ПАСПОРТ ДОСТУПНОСТИ

Невинномысского филиала

ПАСПОРТ ДОСТУПНОСТИ
объекта социальной инфраструктуры (ОСИ)
№1

АКТ ОБСЛЕДОВАНИЯ
Объекта социальной инфраструктуры
К ПАСПОРТУ ДОСТУПНОСТИ ОСИ
№1

Фото №2

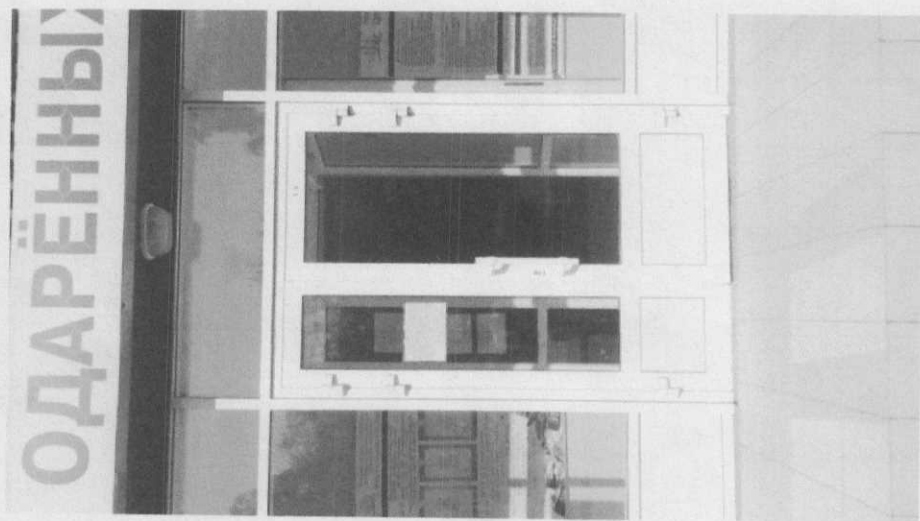
1.1	Вход (входы) на территорию	нет					
1.2	Путь (пути) движения на территории	есть	1, 2	Отсутствуют тактильно-контрастные, знаки информирования и ориентирования на территории объекта	К, О, Г, С, У	Обустройство во второй очереди, поскольку доступность объекта до финансирования и адаптации возможно временно приспособить с помощью обслуживающего персонала	Разместить тактильно-контрастные знаки направления движения
				Отсутствуют тактильные средства на покрытии пешеходных путей	С	Обустройство во второй очереди, поскольку доступность объекта до финансирования и адаптации возможно временно приспособить с помощью обслуживающего персонала	Провести оснащение тактильными средствами покрытие путей на расстоянии не менее 0,8 метров от лестничного марша
				Отсутствует плавный съезд между тропуаром и территорией объекта	К, О, С	Обустройство во второй очереди, поскольку доступность объекта до финансирования и адаптации возможно временно	Организовать плавный съезд с тропуара на территорию объекта шириной не менее 1.5 м. Перепад высот в месте съезда не должен

Фото №5

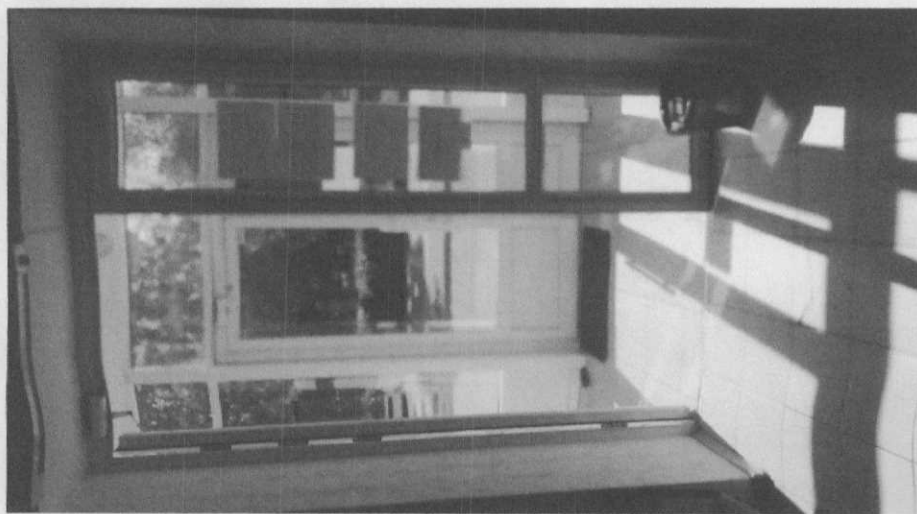
2.4	Дверь входная	есть	5	Отсутствует маркировка доступного входа, знак указывающий на доступность здания; информация об объекте	К, О, Г, С, У	Разместить на входе информацию об объекте, доступную для восприятия всеми категориями инвалидов, знак доступности здания для инвалидов,
				Отсутствует кнопка вызова персонала	К, О, Г, С, У	Установить кнопку вызова персонала
				Не нанесена яркая контрастная маркировка дверного проёма входа в здание, а также не нанесена маркировка прозрачных полотен дверей	С	Нанести яркую контрастную маркировку дверного проёма входа в здание, а также маркировку, в форме прямоугольника или круга, прозрачных полотен дверей
				Ширина одной створки наружной двери входа в здание доступного для МГН менее 1,2 м., порог двери высотой более 0,014 м.	К, О, С	Произвести реконструкцию и замену имеющихся дверных проёмов и полотен
				Перед отсутствуют предупреждающие тактильно-контрастные указатели	С	Обустроить перед дверью предупреждающие тактильно-контрастные указатели глубиной 0,5-0,6 м, с высотой рифов 4 мм., на расстоянии ширины полотнадвери

Отсутствуют технические средства информирования и ориентирования	К, О, Г, С, У	Обустройство во второй очереди, поскольку доступность объекта до финансирования и адаптации возможно временно приспособить с помощью обслуживающего персонала	Разместить технические средства информирования, ориентирования и сигнализации согласно пункта 6.5 СП 59.13330.2016.

Фото №7

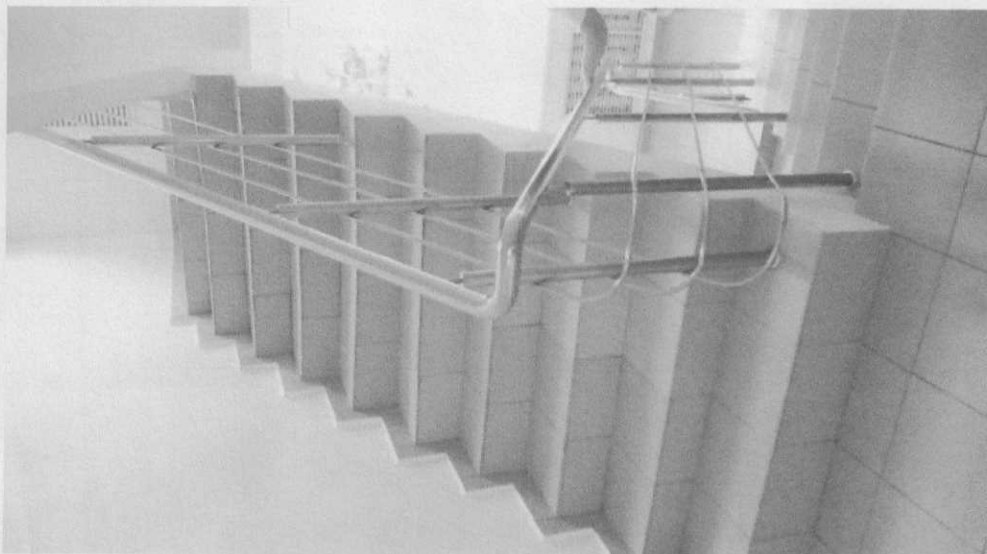
3.1	Коридор (вестибюль, зона ожидания, галерея, балкон)	есть	7-9	Отсутствуют технические средства информирования, ориентирования и сигнализации	К, О, Г, С, У	Обустройство во второй очереди	Разместить технические средства информирования, ориентирования и сигнализации согласно пункта 6.5 СП 59.13330.2016.
				Отсутствует при входе на объект план здания выполненного рельефно-точечным шрифтом Брайля и на контрастном фоне (мнемосхема).			
				Отсутствуют информирующие, предупреждающие и направляющие тактильно-контрастные указатели			
				Отсутствуют предупреждающие тактильно-контрастные указатели перед дверьми	С	Обустройство в первой очереди, поскольку через рассматриваемую зону всем остальным структурно-функциональным зонам объекта	Разместить информирующие, предупреждающие и направляющие тактильно-контрастные указатели
				Отсутствуют предупреждающие тактильно-контрастные указатели перед дверьми	С	Обустройство в первой очереди, поскольку через рассматриваемую зону всем остальным структурно-функциональным зонам объекта	Разместить тактильно-контрастные указатели перед дверьми выходов на лестничные марши глубиной 0,5-0,6 м., на расстоянии 0,3 м. от двери

Фото №12

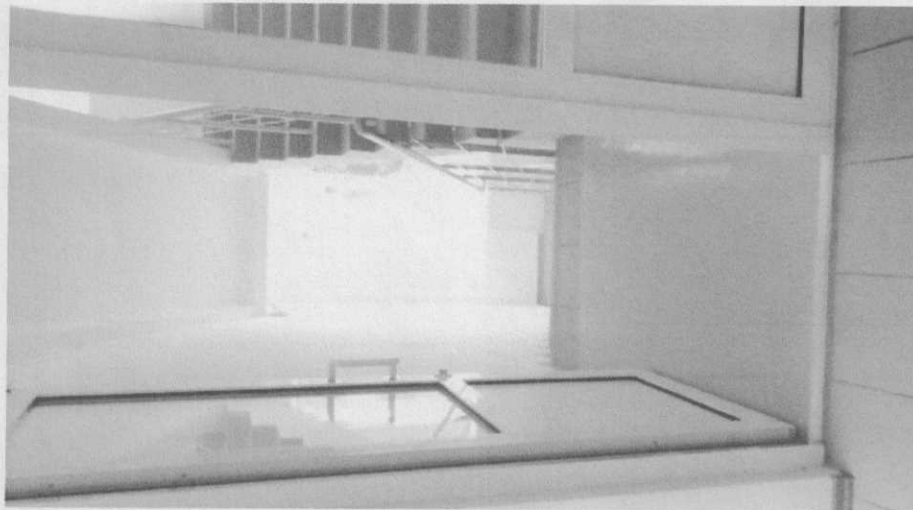
3.5	Дверь	есть	12, 13	Отсутствуют предупреждающие тактильно-контрастные указатели перед дверьми выходов на лестничные марши	С	Обустройство в первой очереди, поскольку через рассматриваемую зону осуществляется доступ ко всем остальным структурно- функциональным зонам объекта	Разместить тактильно-контрастные указатели перед дверьми выходов на лестничные марши глубиной 0,5- 0,6 м., на расстоянии 0,3 м. от двери

Фото №14

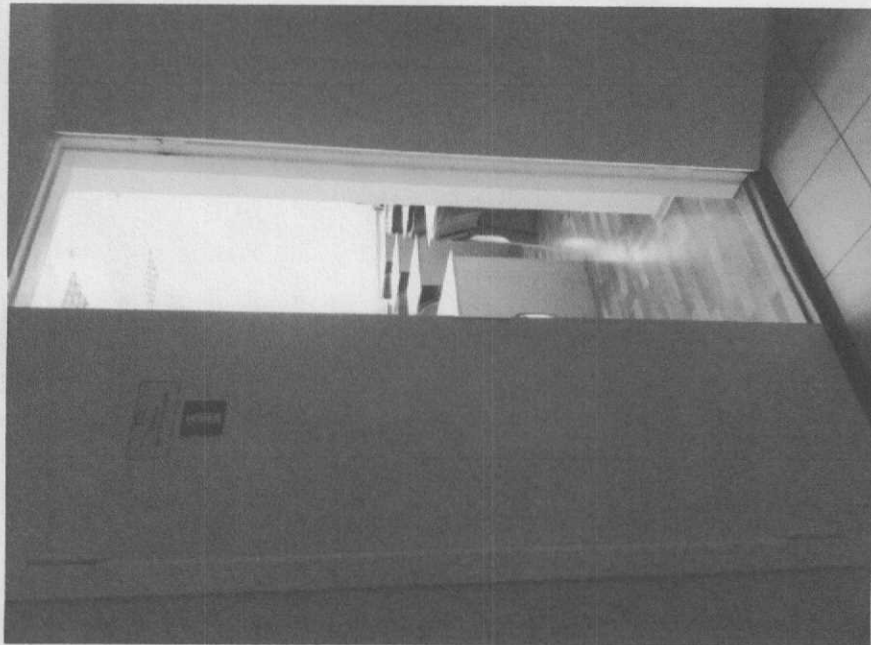
3.6	Пути эвакуации (в т.ч. зоны безопасности)	есть	14, 15	Дверной порог эвакуационного выхода более 0.014м. Не нанесена яркая контрастная маркировка дверных проёмов Площадка эвакуационного выхода имеет перепад высоты 0.07м. Дверь из коридора здания в сторону эвакуационного выхода менее 0.9м. Дверной порог более 0.014м. Не нанесена яркая контрастная маркировка дверных проёмов	К, О, С	Обустройство в первой очереди, т.к. затруднительна эвакуация инвалида-колясочника	Устранить перепад дверного порога более 0.014 м., нанести яркую контрастную маркировку дверных проёмов
				Отсутствуют дублированные тактильно-контрастными знаками, информирующие обозначения помещений Не обустроена безопасная зона	С	Обустройство в первой очереди	Обустроить плавный съезд
				Наличие основных физических, и информационных и операционных барьеров, препятствующих свободному посещению	К, О, Г, С, У	Обустройство в первой очереди, поскольку через рассматриваемую зону осуществляется доступ ко всем остальным структурно- функциональным зонам объекта	Проведение ранее перечисленных мероприятий, направленных на полное устранение имеющихся препятствий

Фото №16

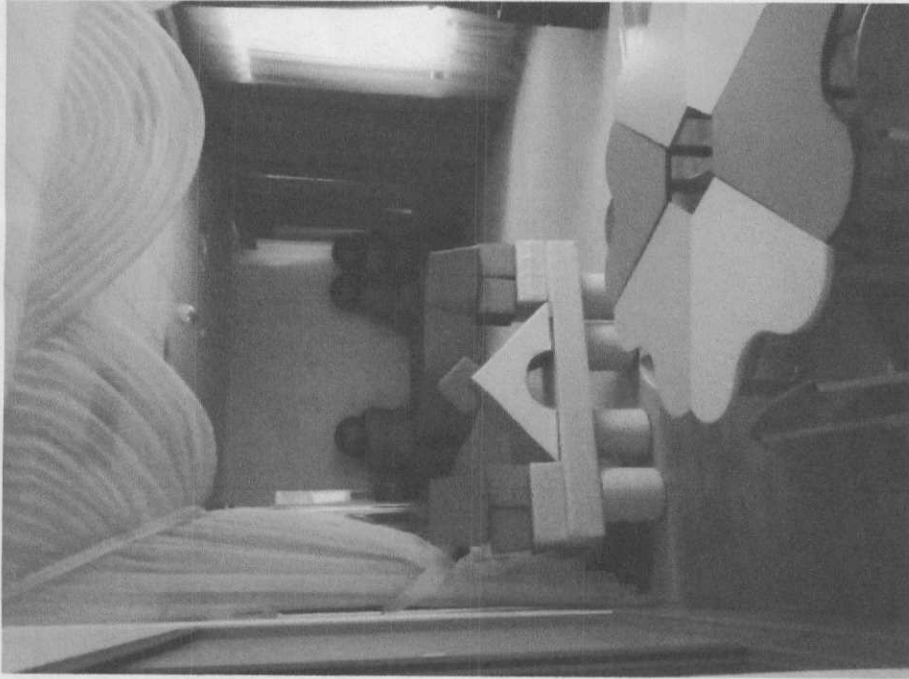
4.1	Кабинетная форма обслуживания	есть	16-19	Отсутствуют дублированные тактильно- контрастными знаками, информирующие обозначения помещений	С	Предлагается обустройство в первой очереди, как основная зона оказания услуг.	Установить дублированные тактильно-контрастными знаками, информирующие обозначения помещений
				Имеющиеся дверные проёмы имеют пороги и перепады высот пола более 0,014м., ширина одной рабочей створки двери составляет менее 0,9 м.			
				Отсутствуют механизмы обеспечивающие задержку автоматического закрывания дверей			
				К, О, С	К, О, С	Обустройство в первой очереди, поскольку без реконструкции данного элемента будет затруднён доступ инвалидам в структурно-функциональную зону объекта	Произвести реконструкцию и замену имеющихся дверных проёмов и полотен
				К, О, С	К, О, С	Предлагается обустройство в первой очереди, как основная зона оказания услуг.	Установить механизмы обеспечивающие задержку автоматического закрывания дверей

Отсутствуют места для обучающихся инвалидов в креслах-колясках, с нарушением зрения, с нарушением опорно-двигательного аппарата	К, О, Г, С	Обустройство в первой очереди, как основная зона оказания услуг.	Оборудовать места для обучающихся инвалидов в креслах-колясках, с нарушением зрения, слуха, с нарушением опорно-двигательного аппарата согласно СП 59.13330.2012
			Отсутствуют специальные технические средства способствующие обучению инвалидам с нарушением зрения и слуха	Г, С	Предлагается обустройство во второй очереди, как требующее больших средств, времени, а также более сложных технических решений	Оборудовать зону целевого назначения специальными техническими средствами способствующими обучению и коммуникации, коллективного и индивидуального пользования, инвалидам с нарушением зрения и слуха.
